VKPC 86619

Műszaki adatlap - November 2009

Audi 100, A6
VW Crafter, LT, Transporter

TOVÁBBFEJLESZTETT JÁRMŰGYÁRTÓI (OE)/SKF KIALAKÍTÁS

1. kép: VKPC 86619

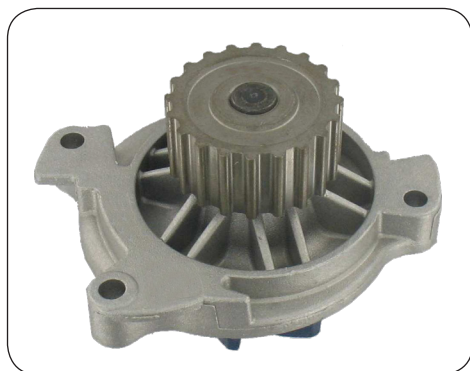
A fenti VAG alkalmazások eredetileg egy 18 fogas vízszivattyú szíjtárcsával voltak felszerelve.

A VAG módosította az OES vízszivattyút 20 fogas szíjtárcsás kivitelűre. A VAG specifikációinak követése érdekében az SKF is módosította a VKPC 86619 kialakítását (Lásd 1. kép).
